改善箇所説明図

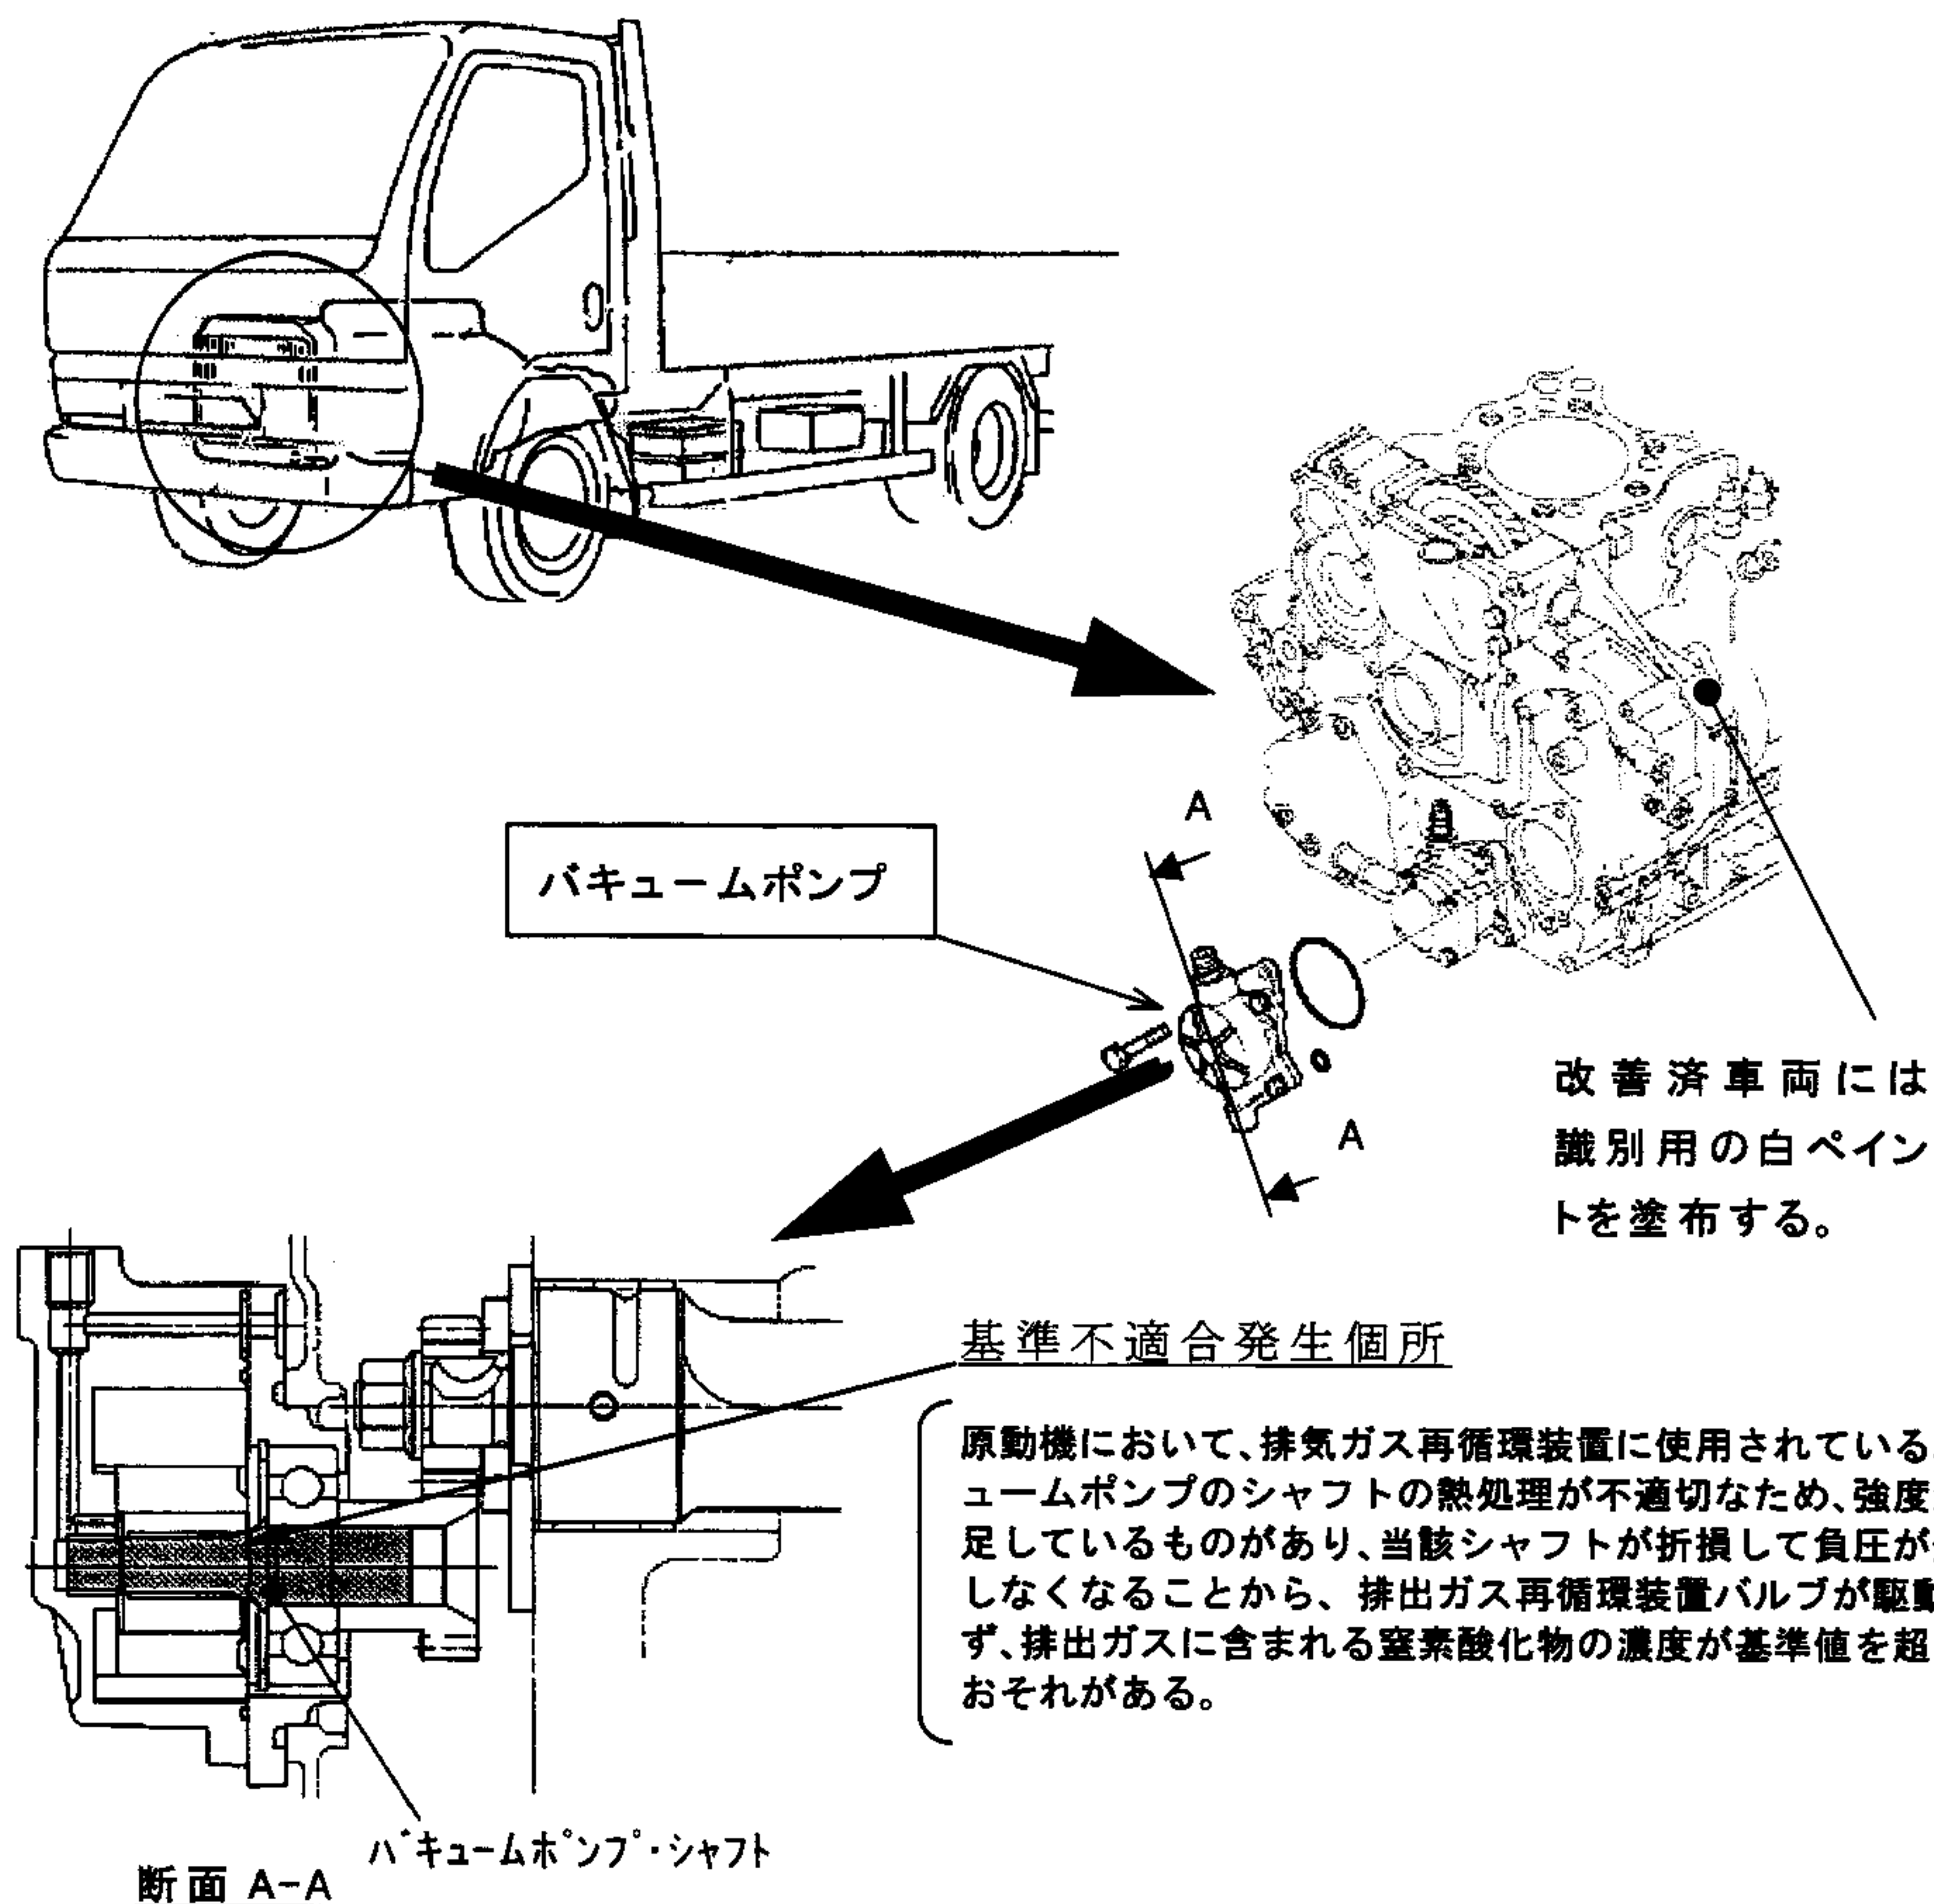
改善前	改善後
高周波焼入れ 材質：S 45 C 	全浸炭焼入れ 材質：SCM 415 
改善の内容 全車両、バキュームポンプを対策品に交換する。
